AVD. P	0	GRUPP 08
BETR. Fäste 999 5120		NR 8
		DATUM Sept 75

Service meddelande

Ändring av verktyg 999 5120

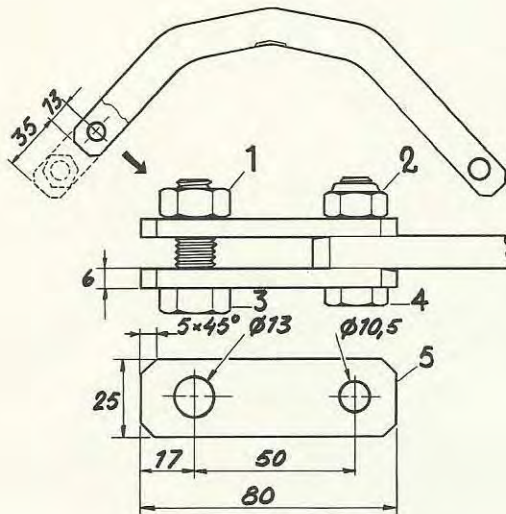
Orsak:

Avståndet varierar mellan de främre lyftöglorna på B27E motorn.

1. Den ena bygel n kortas 35 mm enl. skiss.
2. Hål 10,5 mm borrar 13 mm från kanten på bygel n.
3. Två plattjärn (5) 80 x 25 x 6 mm kapas till och hål 13 mm borrar 17 mm från ena kanten, hål 10,5 mm borrar 50 mm från hål 13 mm.
4. Hörnen fasas 5 x 45°.
5. Plattjärnen monteras enl. skiss med skruv M6S 10 x 35 (4) och låsmutter M 10 x 11,5 (2), plattjärnen låses ej.
6. Upphängningsskruv, M6S 12 x 35 (3) plus mutter M6M 12 (1) skruvas åt för hand.

OBS! Innan motorn lyfts upp bör vänster främre lyftögla lossas och vrides 180° och dras åt. I annat fall kan reglagerullen skadas.
